静岡県および御前崎市による津波対策工事ほか追加工事の 点検および確認について(第 46 回)

2015 年 11 月 20 日

軽油タンク地下化工事点検の様子

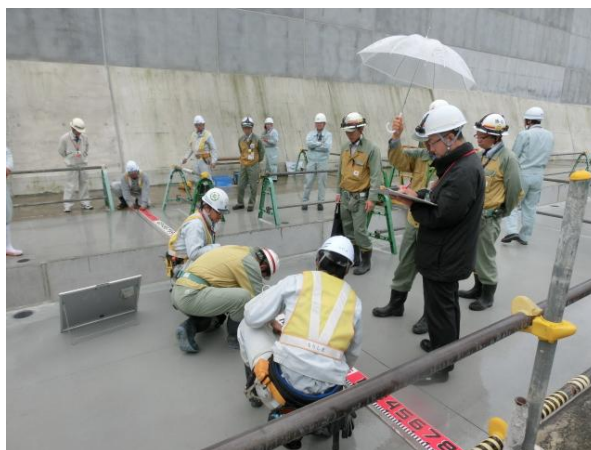
静岡県から、「軽油タンク地下化工事について、中部電力の計画どおり進んでいることを確認しました。今後、乾燥砂の充填および付属配管等の設置についても計画どおり工事を進めてもらいたい。」「防波壁設置工事の点検結果について、点検基準を満足していることを確認しました。今後も安全管理に留意し、着実に工事を進めてもらいたい。」との講評をいただきました。

御前崎市から、「計画どおり着実に工事が進められていることを確認しました。今後も安全に十分留意して工事を進めてもらいたい。」との講評をいただきました。
